Dringende Sicherheitsinformation

temporärer externer Einkammer-Herzschrittmacher, Modell 53401

Juni 2018

Medtronic Referenz: FA824

Abbildung 1: die aktualisierte Software wird in diesem Bild angezeigt

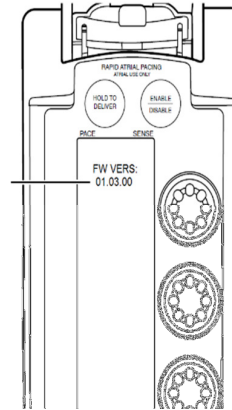
1. Überprüfen Sie, ob die Ihnen gehörenden 53401 EPGs betroffen sind.
2. Sollte Ihr EPG betroffen sein, gehen Sie bitte wie folgt vor:
 - Ermitteln Sie, ob die Software aktualisiert wurde.
 - Schalten Sie das Gerät ein und schauen Sie sich die Versionsnummer der Software an (Abbildung 1)
 - Eine Versionsnummer von 01.03.00 oder größer bedeutet, dass die Software aktualisiert wurde und eine Korrektur für diesen Sachverhalt beinhaltet. Weitere Maßnahmen sind nicht erforderlich.
 - Ist die Versionsnummer 01.02.00 wurde die Software nicht aktualisiert. In diesem Fall können Sie das Medtronic Service Center damit beauftragen, die Software kostenlos zu aktualisieren.

Während des
Einschaltvorgangs wird die
Software Version für
2 Sekunden angezeigt

Vor kurzem hat Medtronic die Genehmigung für eine Software Korrektur erhalten, die das Auftreten dieses Sachverhalts verhindert. Medtronic empfiehlt betroffene Geräte an den Medtronic Service zu schicken, um ein Update der Software durchführen zu lassen, damit dieser Sachverhalt verhindert wird.
